Determinazione dirigenziale	n. DET-AMB-2020-2540 del 03/06/2020
Oggetto	AUTORIZZAZIONE ALLA PERFORAZIONE DI POZZI DI RE-IMMISSIONE NEL SOTTOSUOLO DI ACQUE PUBBLICHE SOTTERRANEE, AD USO INDUSTRIALE E IGIENICO E ASSIMILATI (CON SCAMBIO GEOTERMICO) COMUNE: BOLOGNA TITOLARE: ILIP SRL CODICE PRATICA N. BO06A0122/19VR01
Proposta	n. PDET-AMB-2020-2599 del 01/06/2020
Struttura adottante	Servizio Autorizzazioni e Concessioni di Bologna
Dirigente adottante	UBALDO CIBIN

**OGGETTO:** AUTORIZZAZIONE ALLA PERFORAZIONE DI POZZI DI RE-IMMISSIONE NEL SOTTOSUOLO DI ACQUE PUBBLICHE SOTTERRANEE, AD USO INDUSTRIALE E IGIENICO E ASSIMILATI (CON SCAMBIO GEOTERMICO)

**TITOLARE:** ILIP SRL

**OGGETTO: contributo tecnico di competenza per la domanda di autorizzazione allo scarico nel sottosuolo presentata dalla ILIP s.r.l. in Comune di Valsamoggia, Procedimento BO06A0122/19VR01.**

Stratigrafia POZZO P1

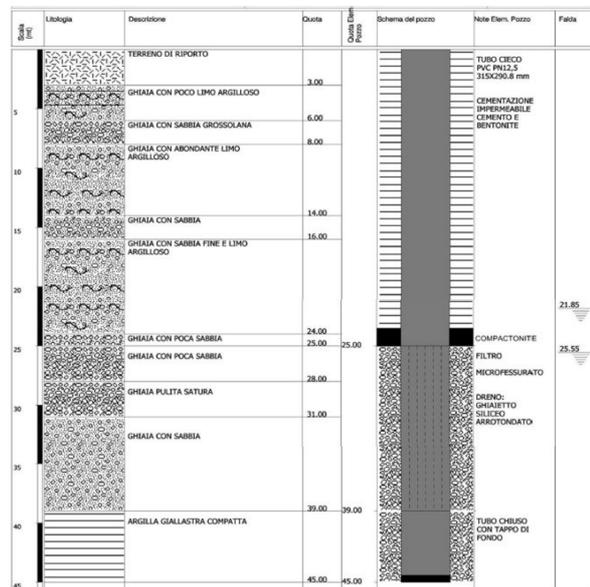
Più in particolare il pozzo di prelievo P1 capta l'acquifero profondo A1, qui situato fra 45 e 54 metri di profondità con falda in pressione avente soggiacenza attorno ai 20 m dal p.c., mentre il pozzo di prelievo P2 capta la falda più superficiale (acquifero A0), in condizioni prevalentemente freatiche, e con una soggiacenza variabile dai 22 ai 25 m di profondità dal pc.
